Risposta alle osservazioni inerenti gli spetti di tutela archeologica

Nel corso della progettazione esecutiva del progetto di adeguamento e miglioramento tecnico-funzionale della sezione stradale della S.S.4 "Salaria", in tratti saltuari dal Km 155+750 al Km 159+000, sono state ottemperate le prescrizioni dei pareri pervenuti nelle sedi dei procedimenti di autorizzazione. In particolare riferimento alle indicazioni presentate dal Ministero della Cultura, nota prot. MIC_DG_ABAP_SERV V 27302 del 10/08/2021, ricomprese nel Decreto Direttoriale di esclusione dalla procedura di valutazione di impatto ambientale, nota prot. MATTM-CRESS-547 del 22/12/2022, si dettaglia quanto segue.

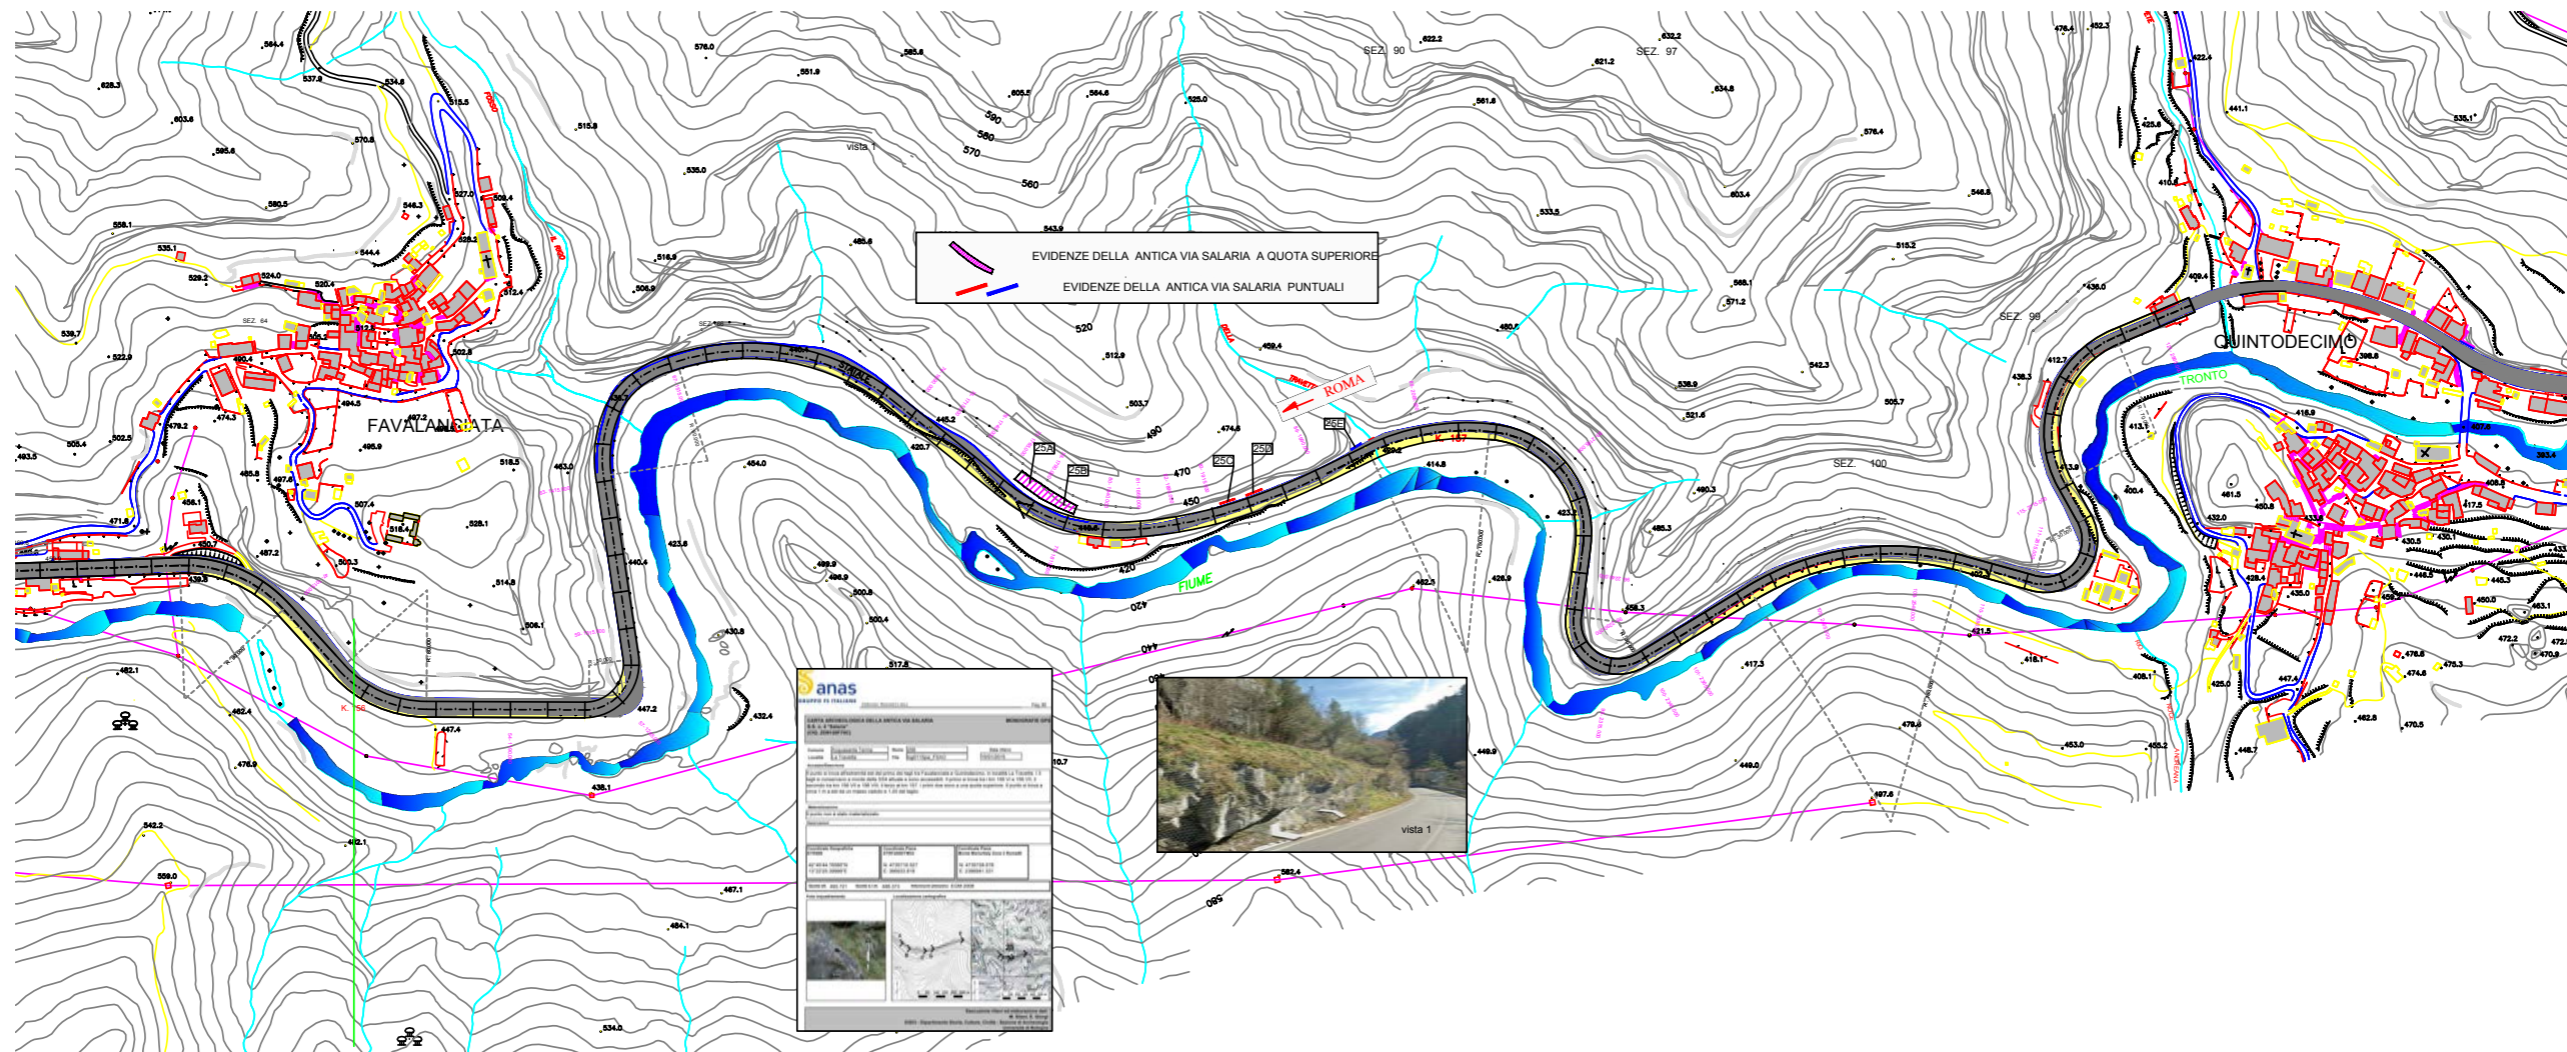
A tal riferimento è stato condotto un sopralluogo congiunto con i funzionari della Soprintendenza cui sono seguite rilevazioni e verifiche di dettaglio che hanno consentito il perfezionamento progettuale del tratto segnalato. Tali affinamenti progettuali, oltre la Carta Archeologica, hanno anche tenuto conto delle rilevanze dello studio archeologico effettuato sull'area da parte dell'Università di Bologna, di cui si si riporta la scheda e sezione del tratto in analisi.

Terrazzo interessato dall'antica Salaria

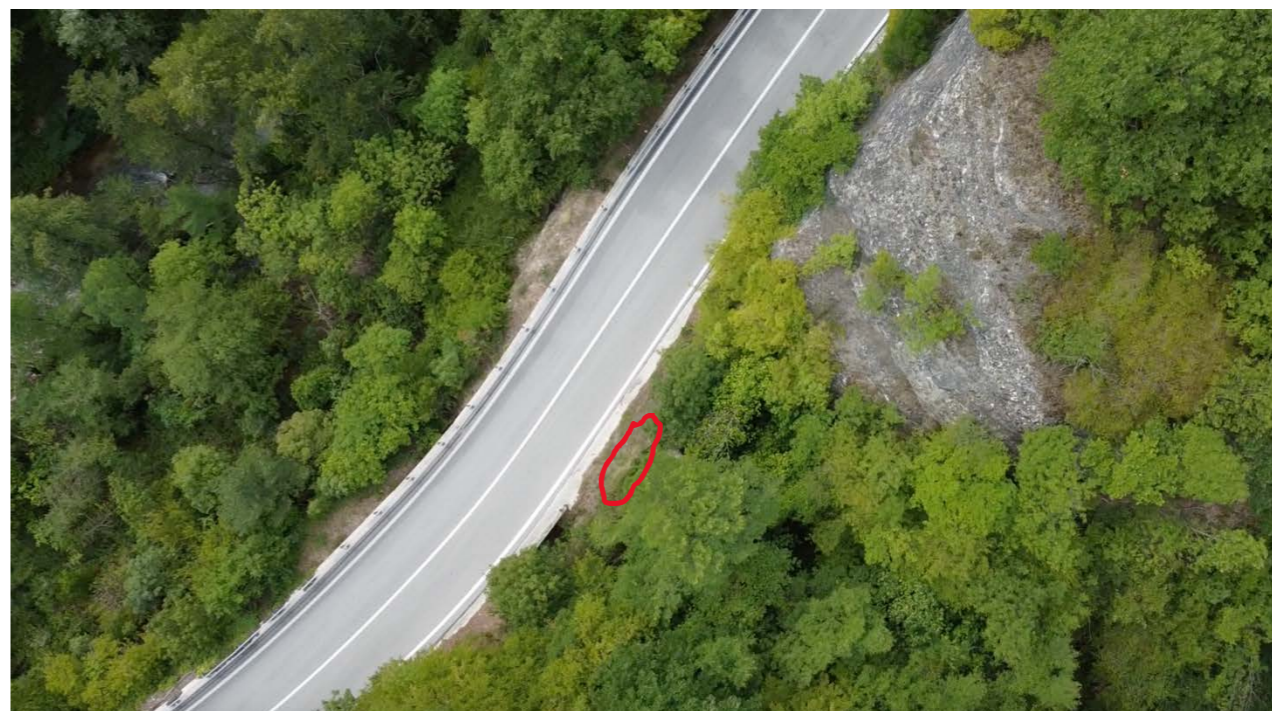
Nel tratto della Salaria di nostro interesse i punti identificati con le sigla 25 A e 25 B individuano l'antica via Salaria ubicata ad una quota superiore a monte dell'attuale salaria come di seguito illustrato.

Per tali permanenze storiche del tracciato si riporta che, a seguito del perfezionamento effettuato puntualmente per questo tratto, l'intervento di adeguamento di livello progettuale esecutivo non comporta in alcun modo modifiche, interferenze o effetti su queste, neppure nelle fasi di cantierizzazione.

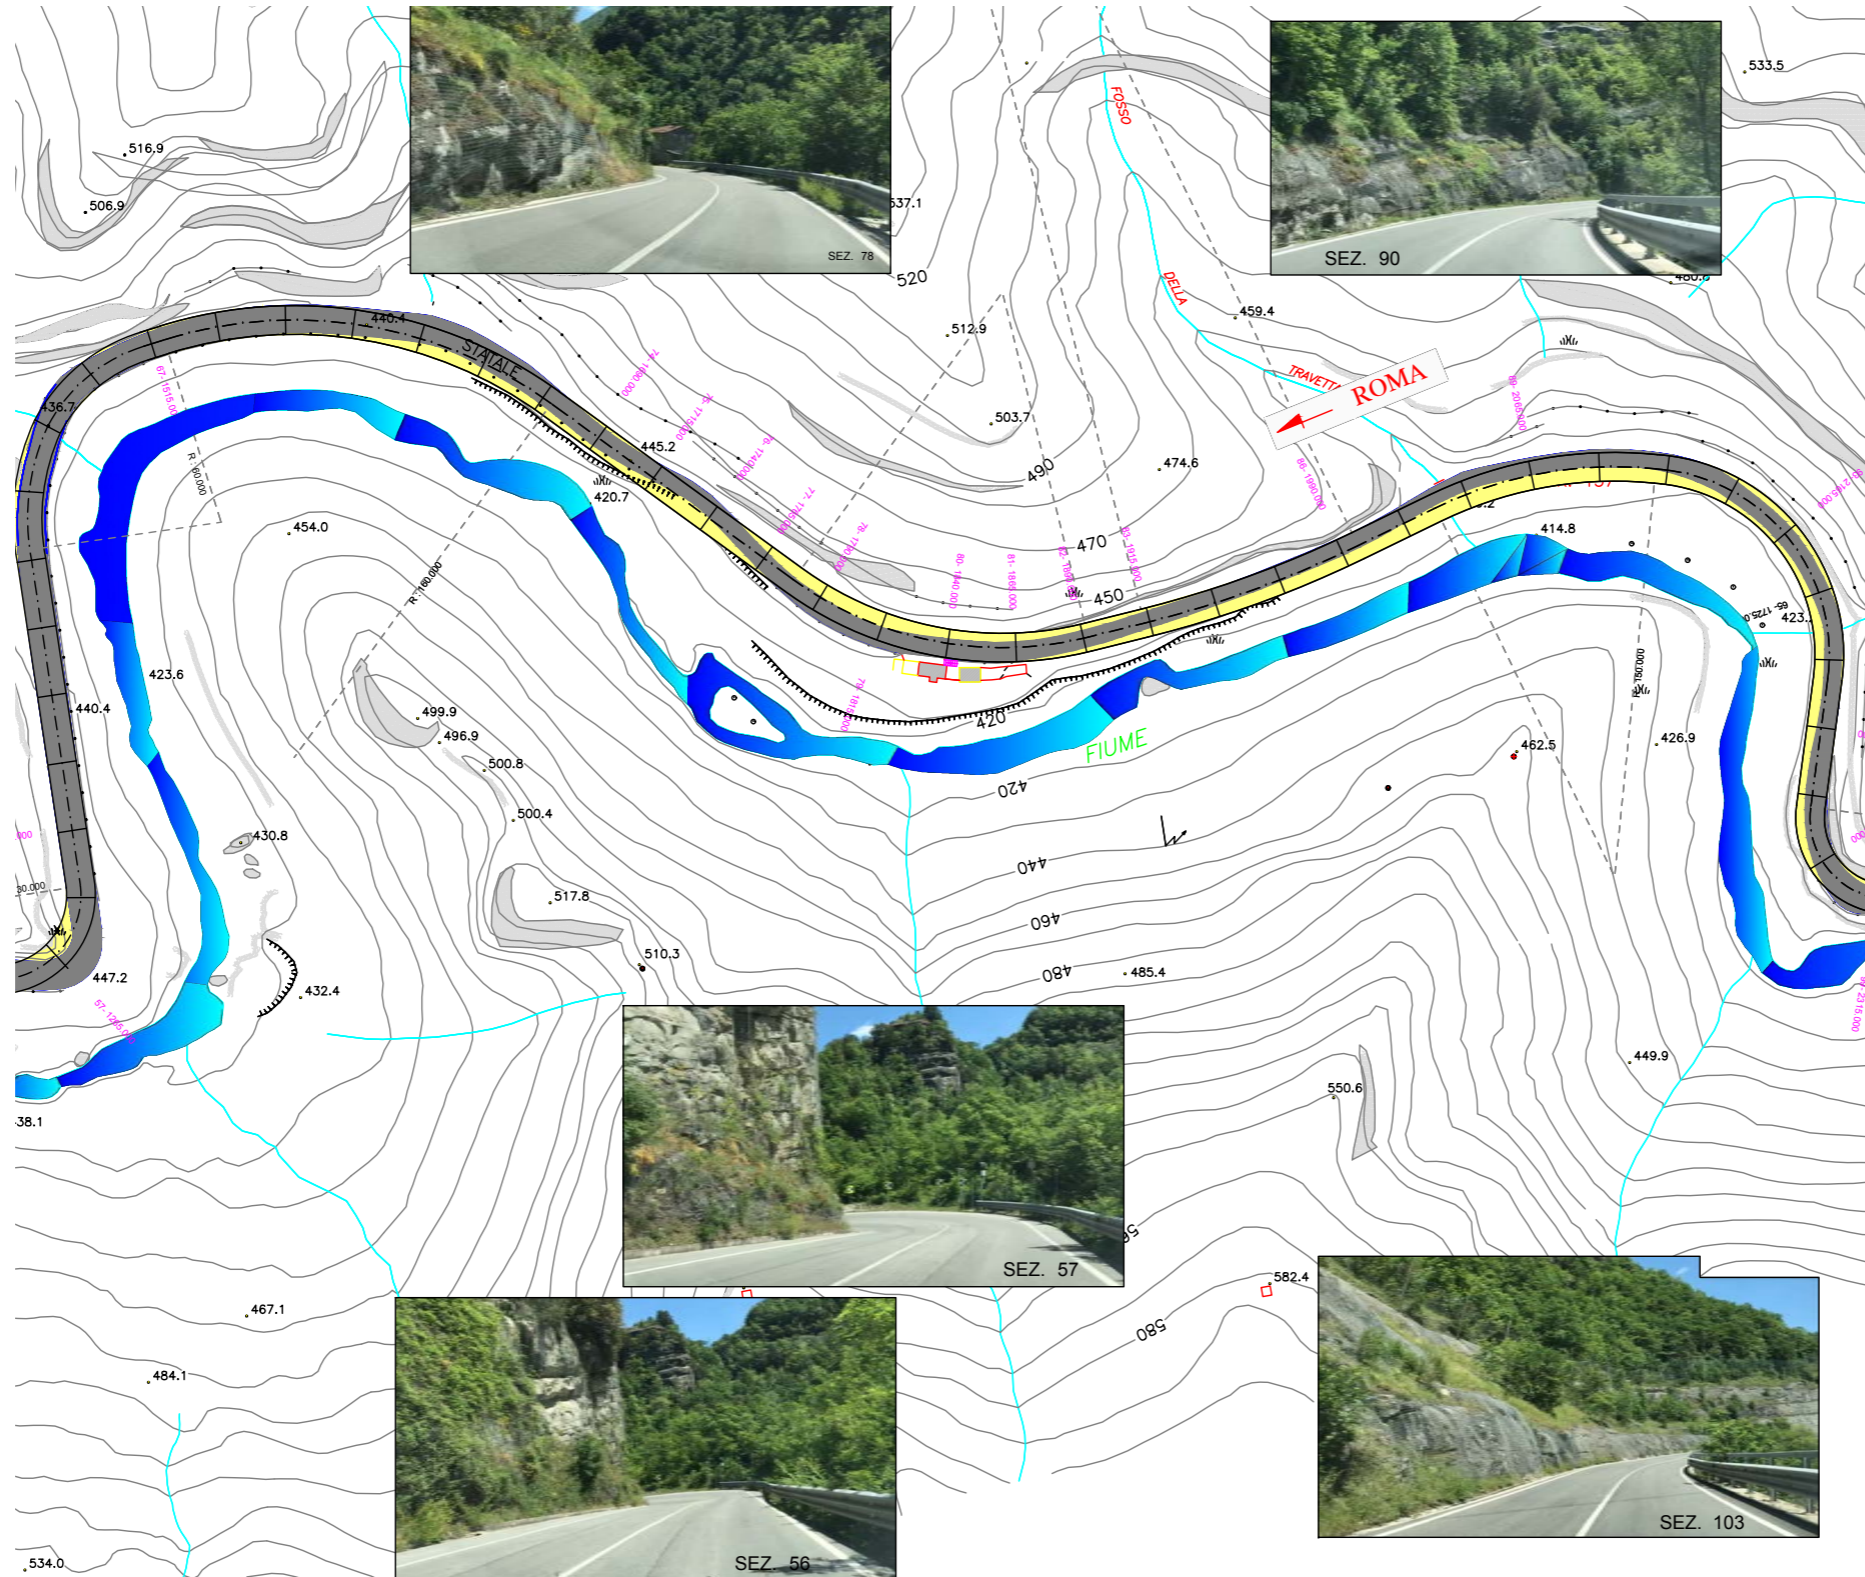
I punti 25 C, D sono tracce individuate sul ciglio di monte alla quota dell'attuale Salaria.

I punti 25 C, D ed E non risultavano neppure in precedenza interessati dall'adeguamento proposto per l'attuale Salaria .

Si conferma pertanto che neppure su questi tratti vi saranno interferenze od effetti sulle preesistenze da parte degli interventi in esecuzione.

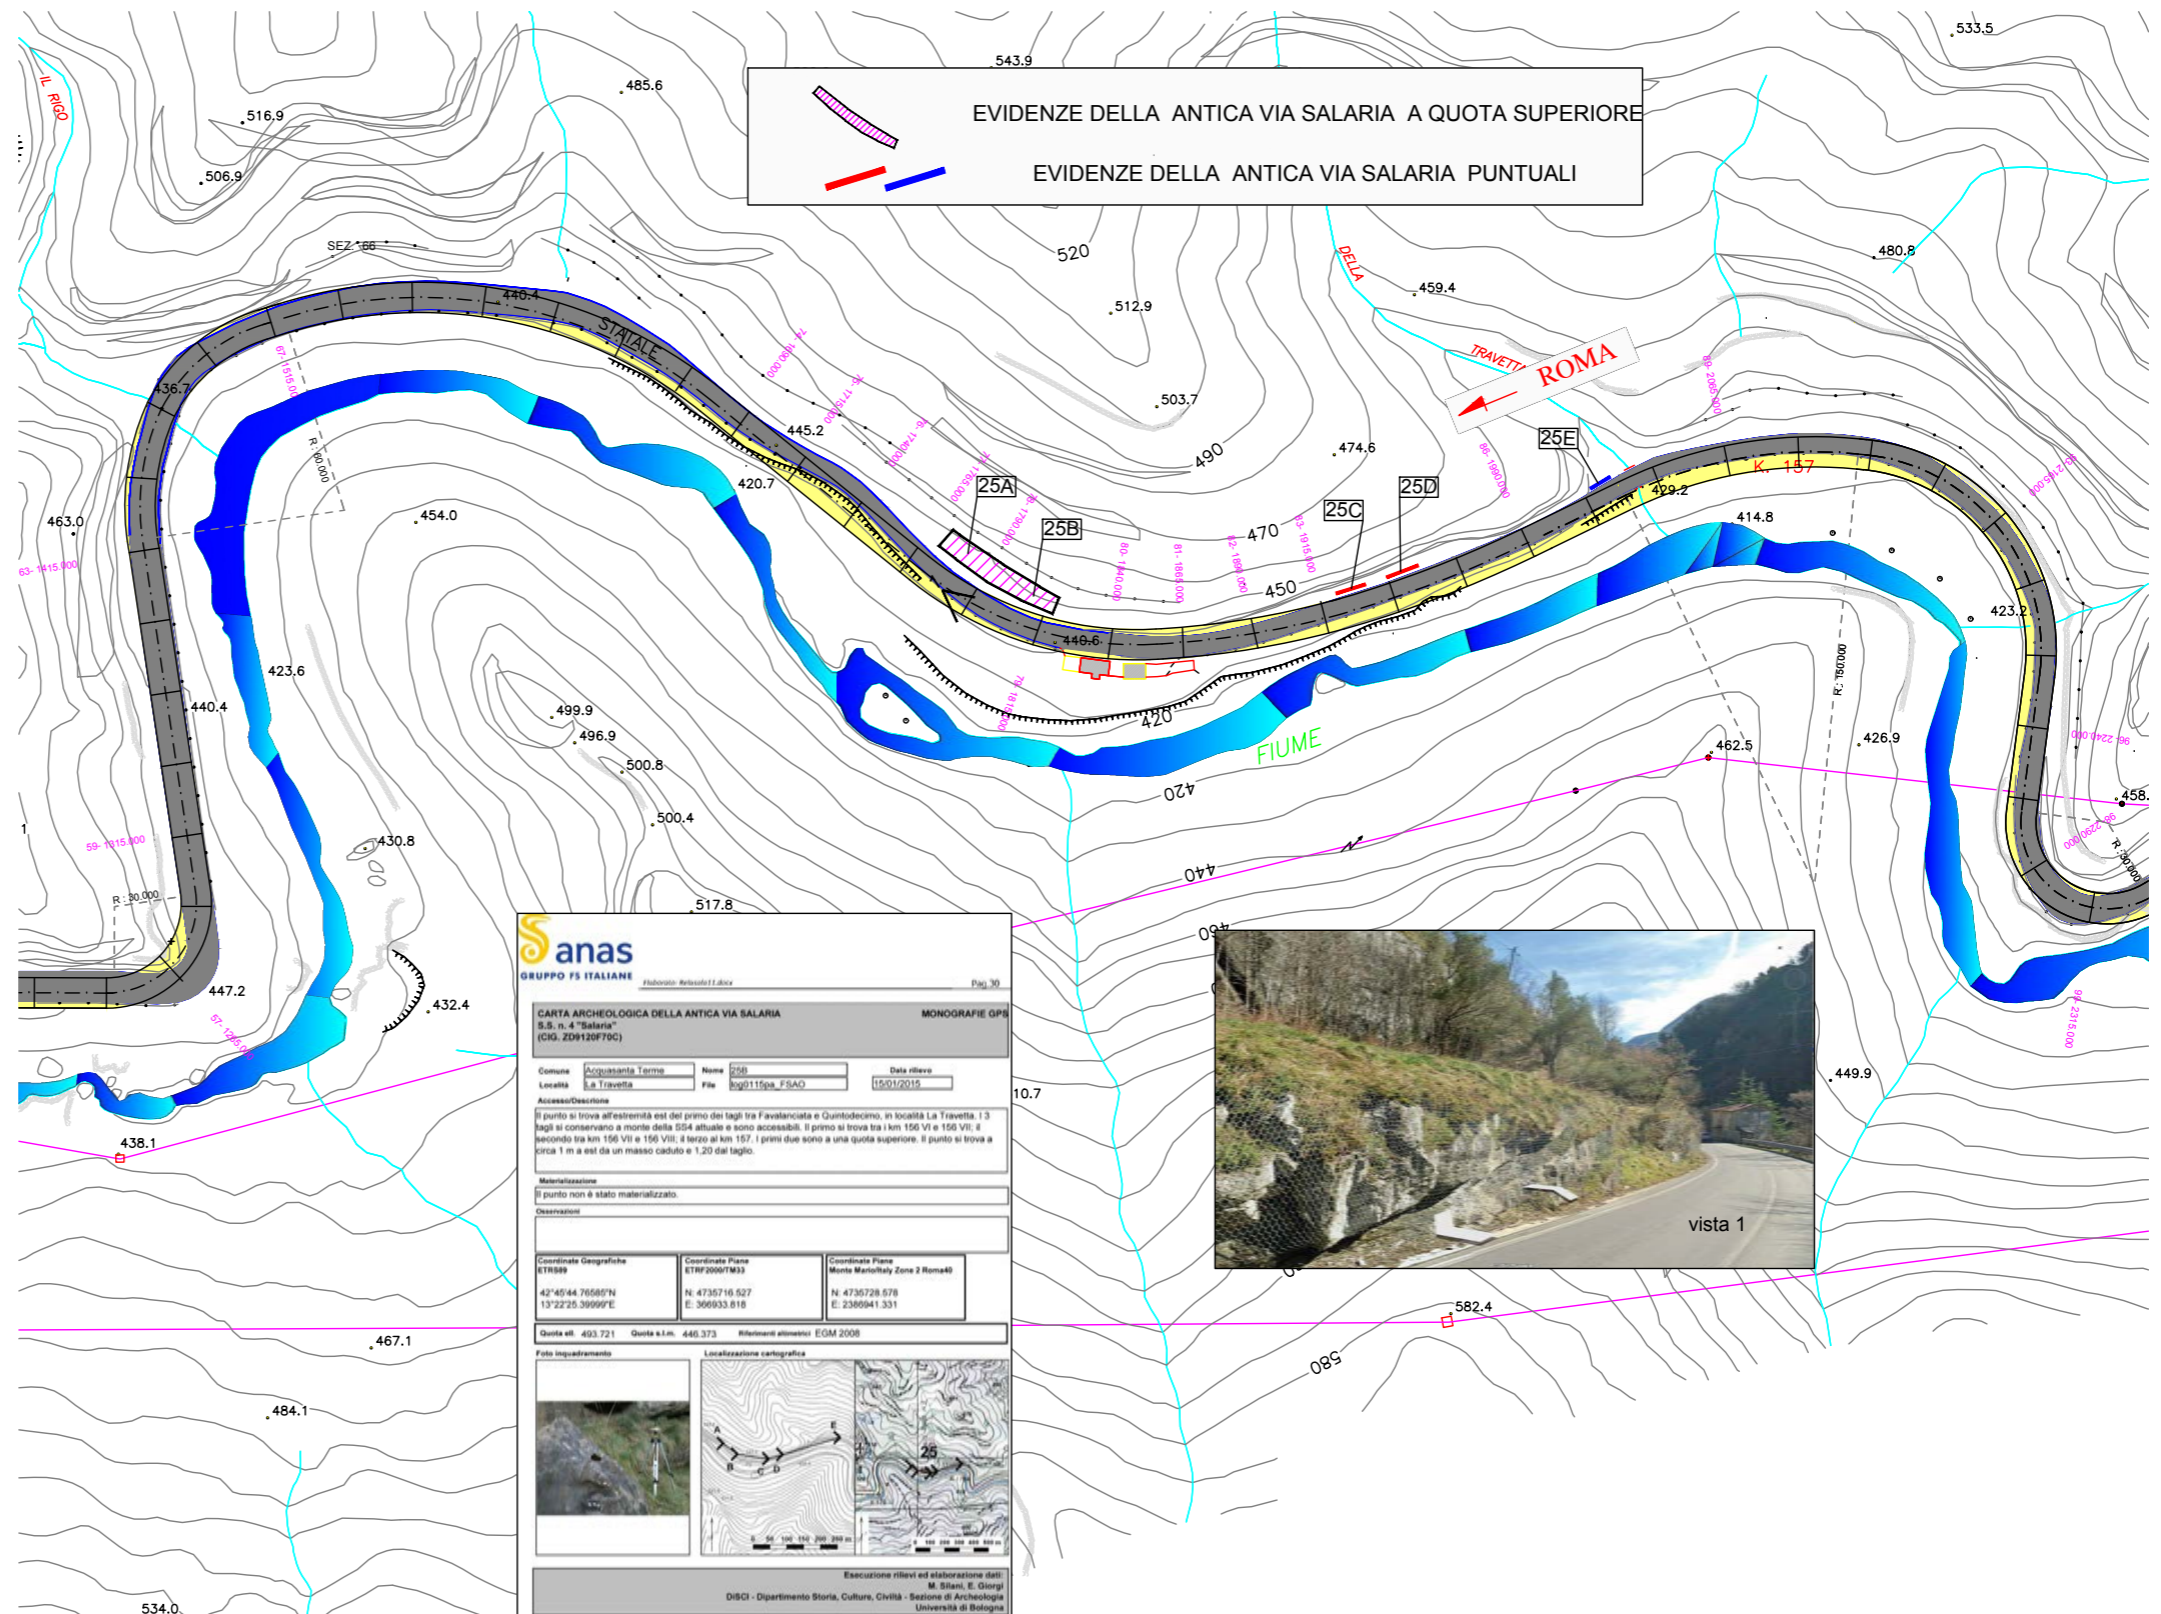
Si riporta di seguito la planimetria del progetto definitivo presentato in sede di procedura VIA .Questa precedente soluzione comportava il taglio del versante roccioso tra le sezioni 77 ed 82 , tra i km 156 e 157, interessando il tracciato dell'antica Salaria che si trova in un terrazzo a quota superiore alla attuale salaria.

Conseguentemente all'espressione del parere formulato dal Ministero della Cultura all'interno del Decreto Direttoriale conclusivo di esclusione dalla verifica di Assoggettabilità a VIA e confermato nelle richieste della Soprintendenza Archeologia, belle arti e paesaggio per le province di Ascoli Piceno, Fermo e Macerata in sede di Conferenza di Servizi Decisoria per l'autorizzazione del progetto definitivo dell'intervento in oggetto, è stato effettuato un puntuale perfezionamento planimetrico come di seguito riportato, effettuando l'adeguamento previsto senza toccare la scarpata di monte.
